## INFORMAČNÍ BULLETIN

Č. M 337/65

**TÝKÁ SE:** Objímky sacích a výfukových ventilů č.v. Sc 2717 a Sc 2723 u leteckých motorů M 337.

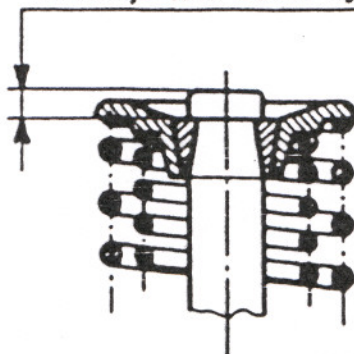
1. Ve výrobním závodě byly zpřesněny tolerance ovlivňující vůle v uložení objímek.
2. V opravárenském závodě se provádí vymezení vůlí výběrem jednotlivých dílů.
3. K odstranění uvedených závad u uživatelů motorů M 337 je nutno při každé demontáži vačkové skříně překontrolovat převýšení konce dřívku ventilů nad objímkou. Tato hodnota musí být min. 3,2 mm. V případě poškození objímek je nutno provést jejich výměnu za nové objímky, které je nutno před rozdělením označit a po začištění lomu montovat obě poloviny společně.

*min. 3,2mm sací i výfukový ventil*
